NOTIZIARIO TECNICO N. 20

“Anomalie progettuali – parte prima”

Dettaglio n° 1

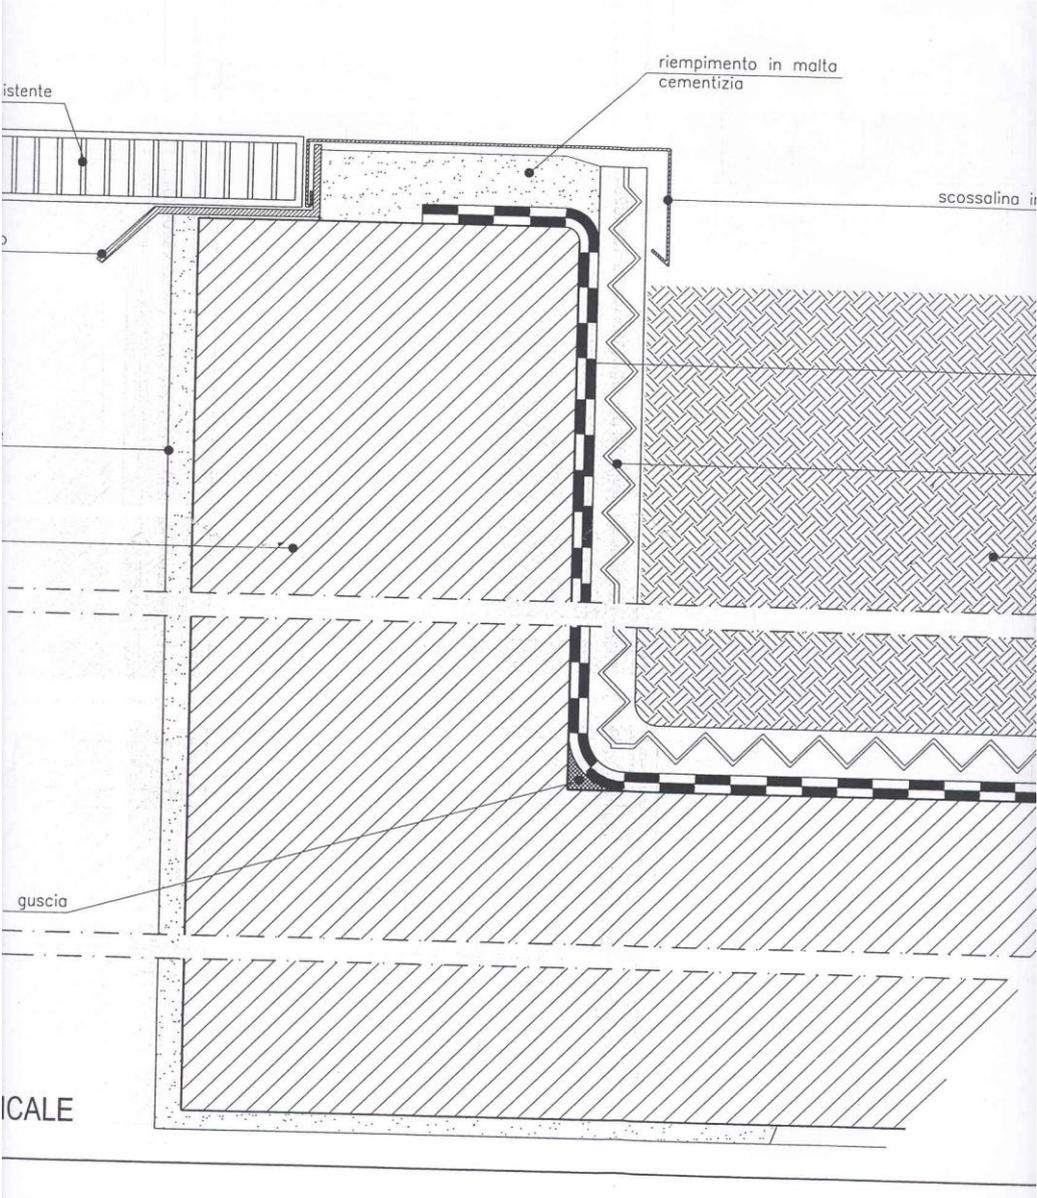
Mi è stata inviata copia di questi due dettagli esecutivi inerenti il ripristino di una copertura di un corpo box interrato destinata in parte a giardino e in parte a percorsi pedonali e carrai, per esaminarli ed eventualmente sollevare delle note critiche. Orbene questo non vuol essere un esame né tanto meno un test di capacità o un quiz a premi, ma per solo coloro che lo vorranno e senza impegno da parte mia di una risposta immediata, semplicemente una verifica delle proprie capacità di analisi nell'individuare quelle che potrebbero essere le anomalie chiaramente a livello impermeabilizzativo che caratterizzano questi due particolari. Io ho individuato in entrambi i dettagli 6 anomalie di carattere realizzativo di cui una parte potrà essere, in un prossimo futuro, sicuramente fonte di problematiche infiltrative e Voi? Per chi volesse attendo sua eventuale risposta.
